Nota van zienswijzen wijzigingsplan Pater Aartslaan, behorende bij besluit van 26 juli 2022

Betreft : Notitie waterhuishouding Uitbreidingsplan de Oude School te Borkel

Vestiging Valkenswaard Den Dries 4 5552 CL Valkenswaard 040-207 6163 ra-plus.nl	
Opdrachtgever:	Gebr. Van Gisbergen		
Project:	Uitbreidingsplan de Oude School te Borkel		
Onderdeel:	Dwarsprofielen BRM-fase		
Getekend: S.Bo	d.d. 19-04-2022	Schaal: 1:200	Projectnr.: 21018.1
Revisie: B	d.d. 18-07-2022	Formaat: A2+	Blad 1 van 1
Status: Definitief	Gec.: H.Za	Gez.: R.We	Dir.: P:121018.1\F:121121018.1-DWP01-B.dwg
			Tekeningnr.: 21018.1-DWP01-B

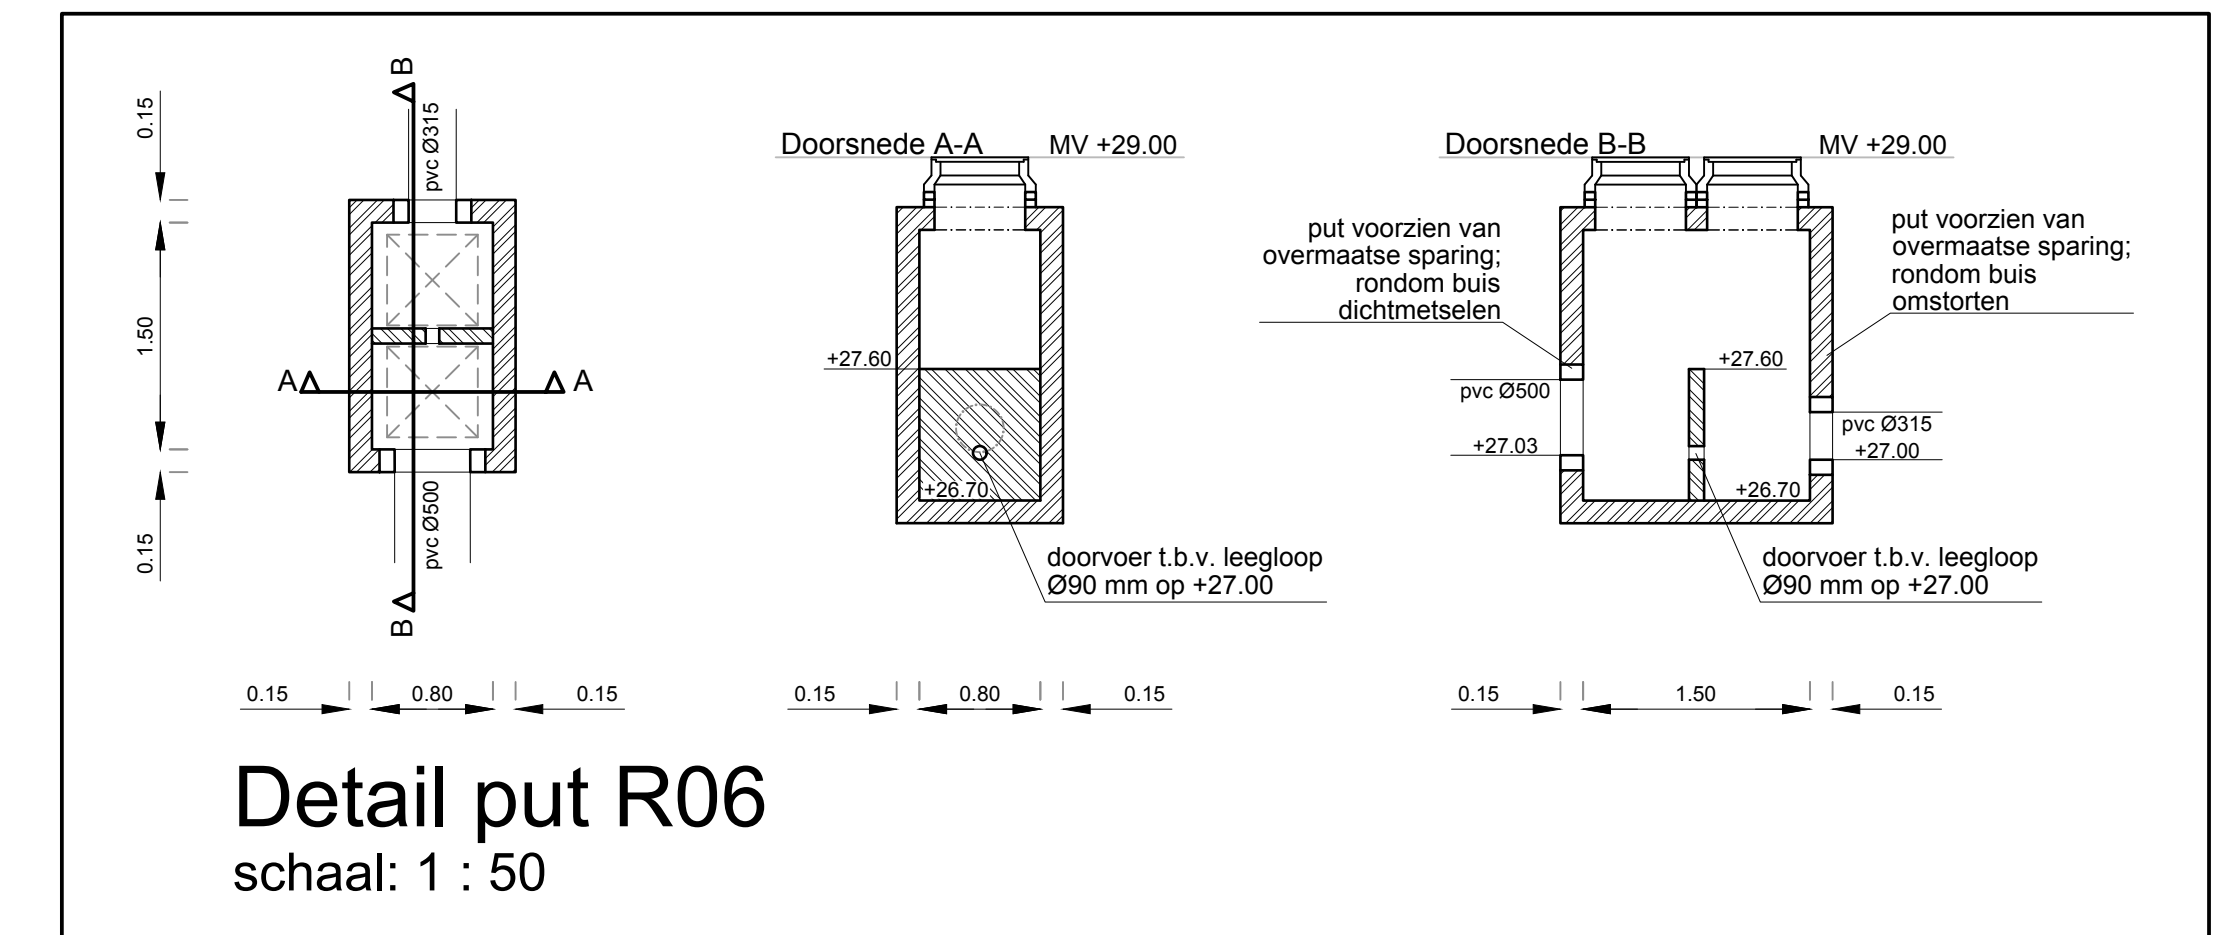
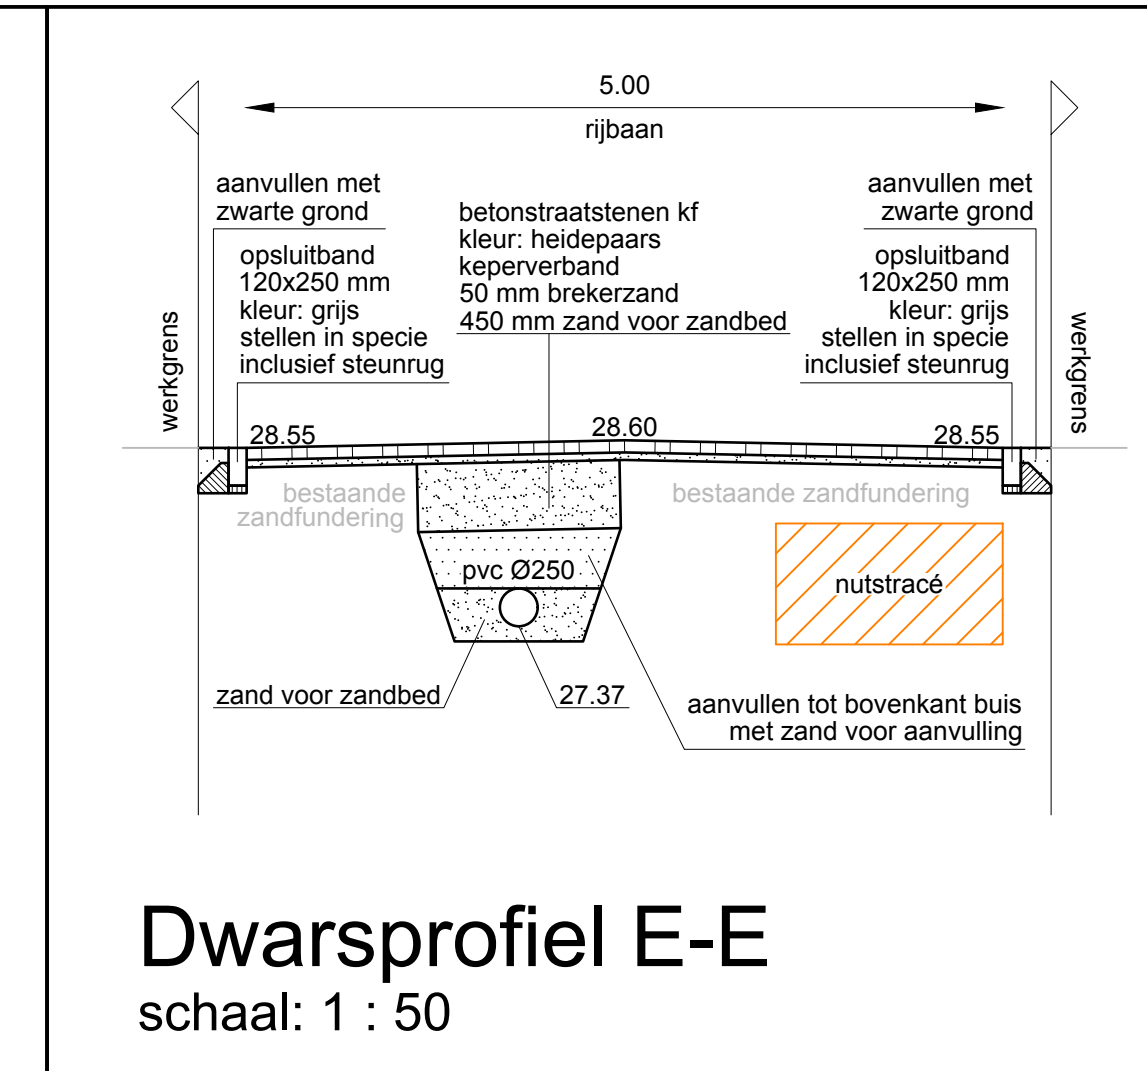
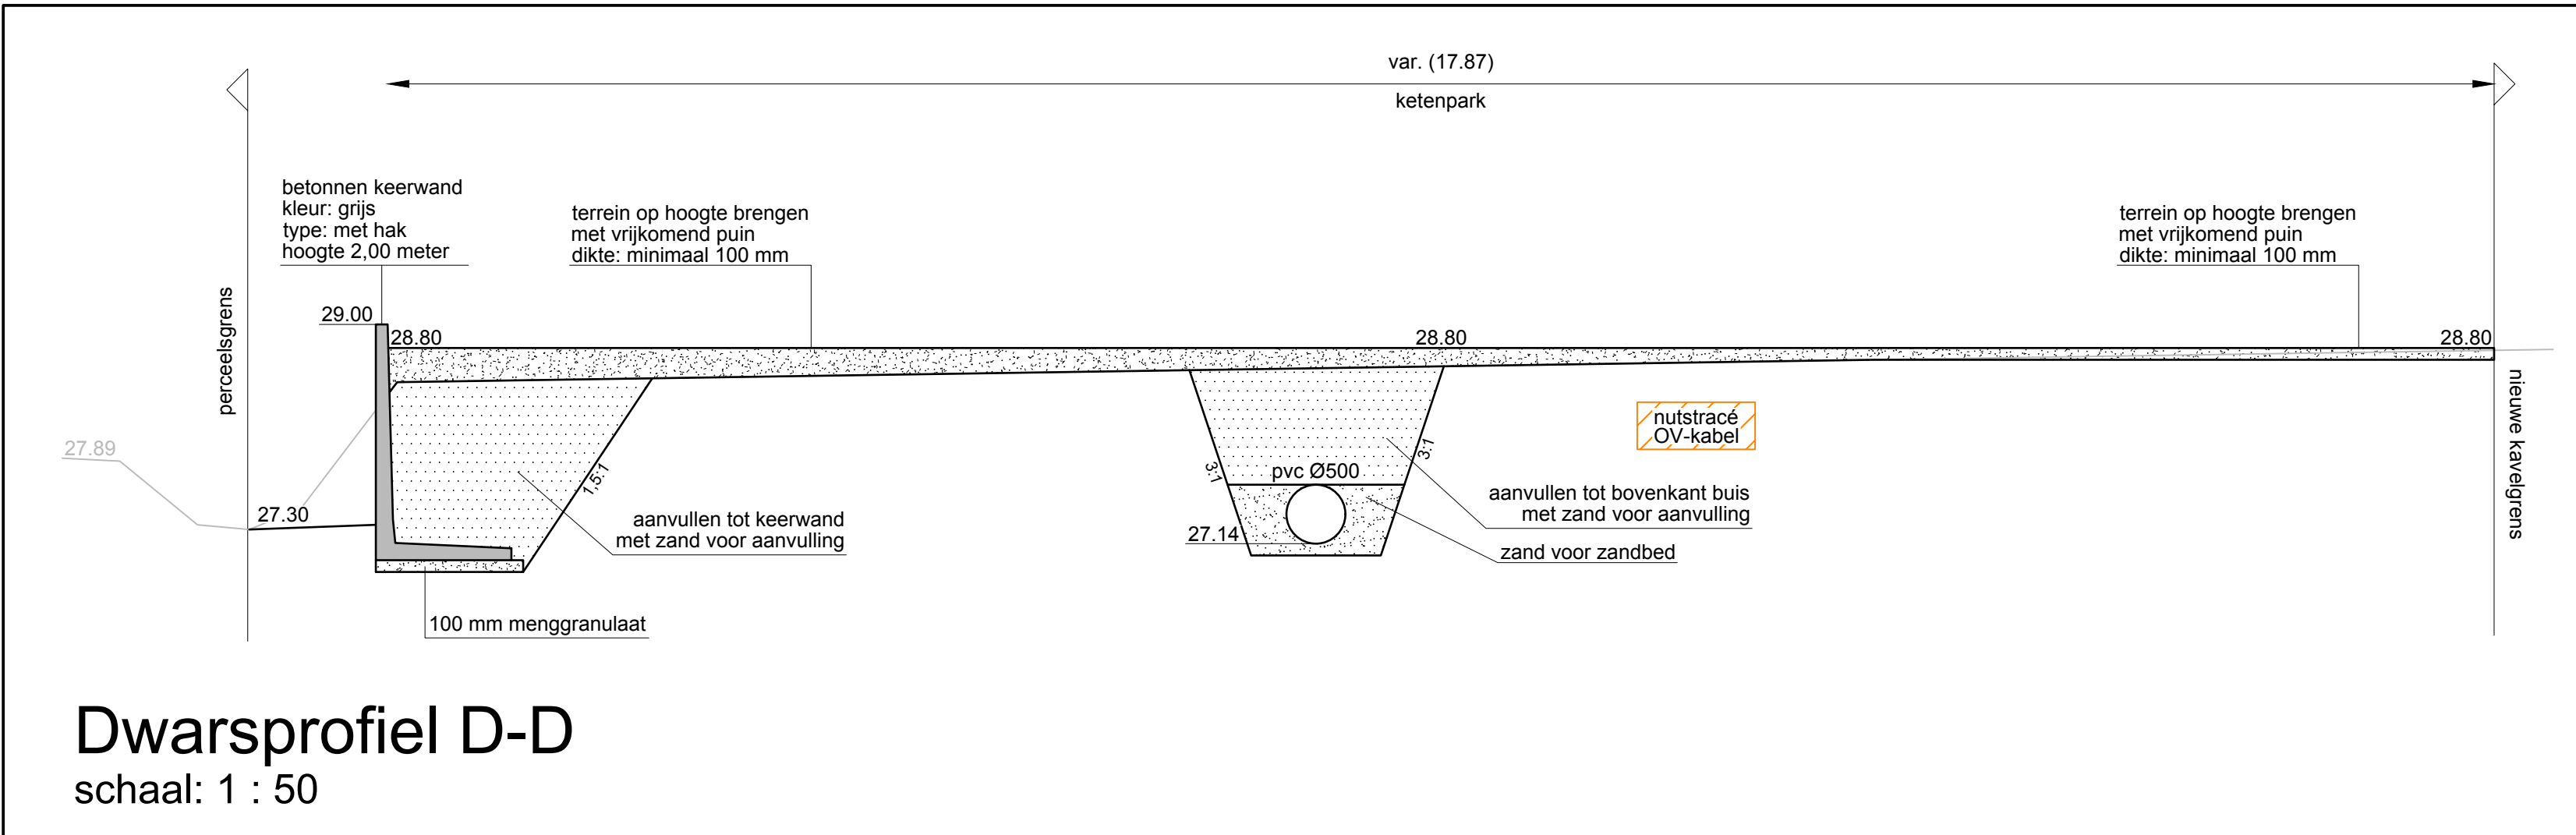
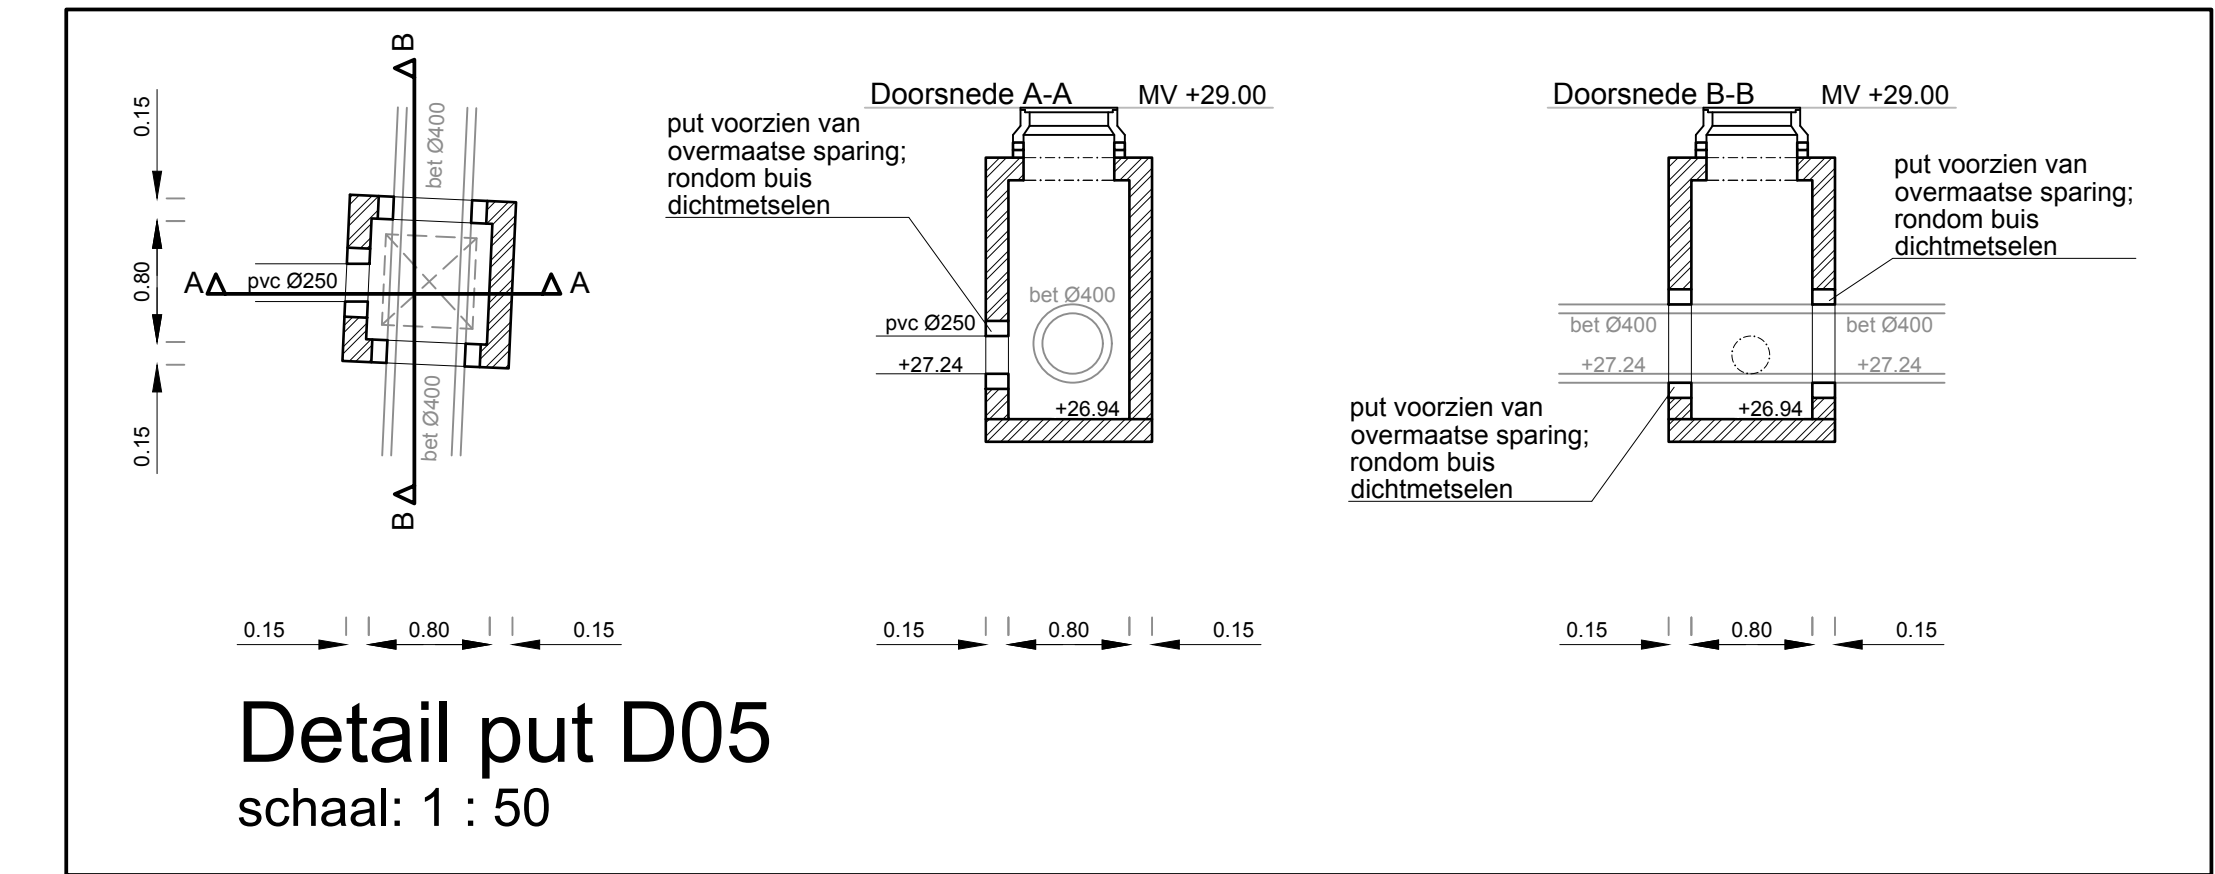
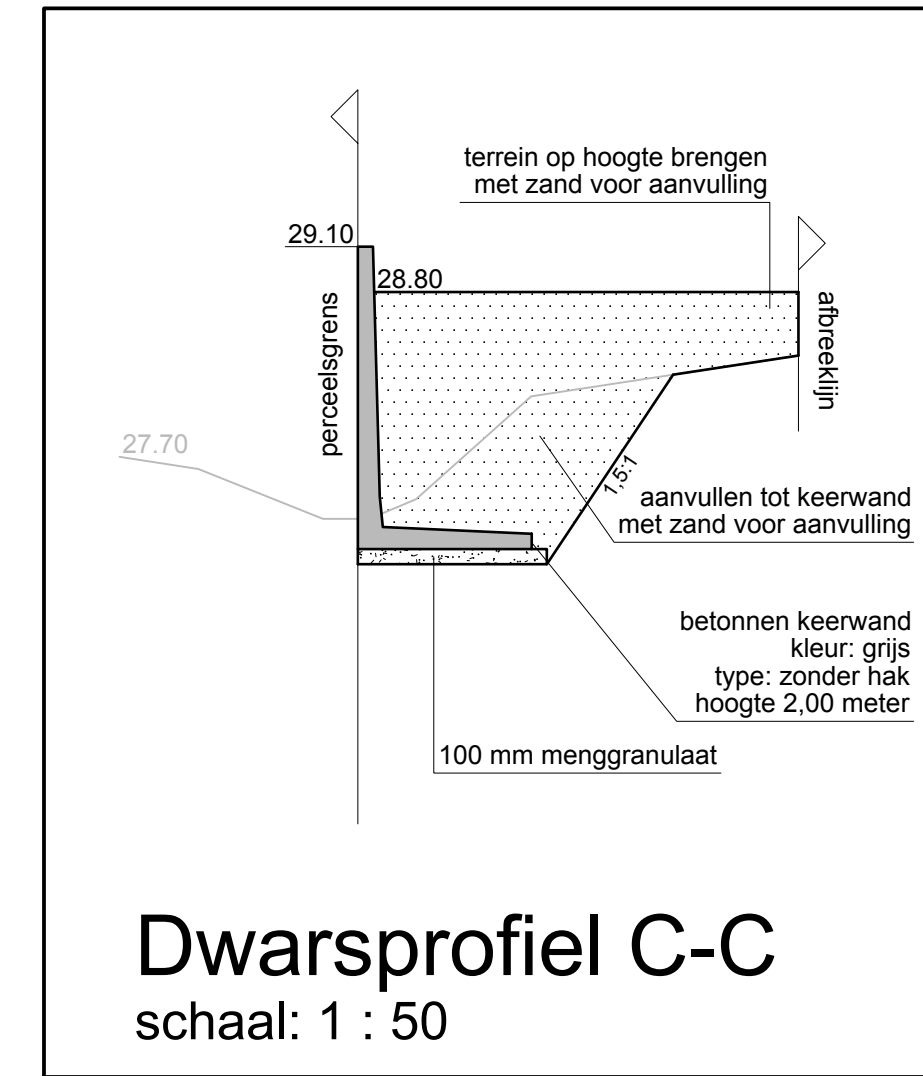
Op de plattegrond hebben wij gezien dat er bij de sloot (dwarsprofiel CC) een betonnen keerwand komt van 2 meter. Vanuit ons terras is er een mooie groene slootkant. Dit is beter dan een betonnen keerwand.

Daarnaast neemt deze betonnen wand geen water op in de bodem/zijwand, met als gevolg dat het water volledig door het perceel aan de andere zijde (mijn weiland) geabsorbeerd moet worden. Dit wordt nog versterkt doordat van Gisbergen het grondpeil op de bouwlocatie wil optrekken, waardoor de betonnen keerwal meer dan 2 meter hoog wordt en in geval van een waterbuffer nog meer water in mijn weiland beland. De gevolgen laten zich raden: afkalvende slootoever, overstromingen en onbegaanbare wei bij zware regenval en wateroverlast in de achtertuinen van de huizen aan de Dorpsstraat alsmede ook aan deze zijde van mijn weiland.

Mijn voorstel zou zijn om de bestaande sloot aan de westzijde, zijde C-C te handhaven zoals die nu is, dus begroeit aan beide zijden, zonder plaatsing van een betonnen keerwand erin zodat het regenwater via de sloot de bodem en beide zijkanten in kan en het overtollige water geleidelijk in de achtergelegen hoofdsloot kan worden afgevoerd.

In verband met de wegprofilering en de gewenste parkeerplaatsen is er ter plaatse van de sloot een betonnen keerwand noodzakelijk. Deze zal in de praktijk circa 80 cm boven maaiveld uitsteken en op ruime afstand van het zicht veld (circa 6 meter) verwijderd staan en groen begroeid raken, waardoor de keerwand, naar verwachting, nauwelijks zichtbaar zal zijn. Mocht dit onverhoopt niet het geval zijn, zal de gemeente na realisatie en oplevering van de keerwand een gepaste oplossing hiervoor zoeken. De gemeente neemt na oplevering van het werk contact op met reclamant 1.

In de huidige situatie voert de sloot ook onbelemmerd af, daarnaast zal er een leegloopvoorziening worden aangebracht in het stelsel, dan voldoet het in de nieuwe situatie aan de eisen die gesteld worden vanuit het beleid rondom waterberging. Gezien het terrein in de huidige situatie ook al verhard (puin verharding) is en afwatert op de zijslot zal vanuit daar de kans op wateroverlast alleen maar afnemen omdat het nieuwe terrein alleen maar op de andere sloot afwatert die stroomafwaarts ligt en dieper gelegen. Ons inziens zal de overlast eerder meevallen t.o.v. de huidige situatie. Tevens zullen bij extreem weer alle sloten naar alle waarschijnlijkheid verzadigd zijn.

Het gedeelte van de sloot dat wordt gebruikt voor het plan Pater Aartsiaan wordt opgelost en afgewaterd op eigen terrein, conform de aangepaste paragraaf 5.3 (bijlage I van deze nota). Daarnaast watert het bestaande parkeerterrein in de huidige situatie af naar de sloot. Straks wordt het water van dit terrein afgewaterd via de achtergelegen sloot, dit zal voor minder overlast zorgen i.p.v. meer overlast.
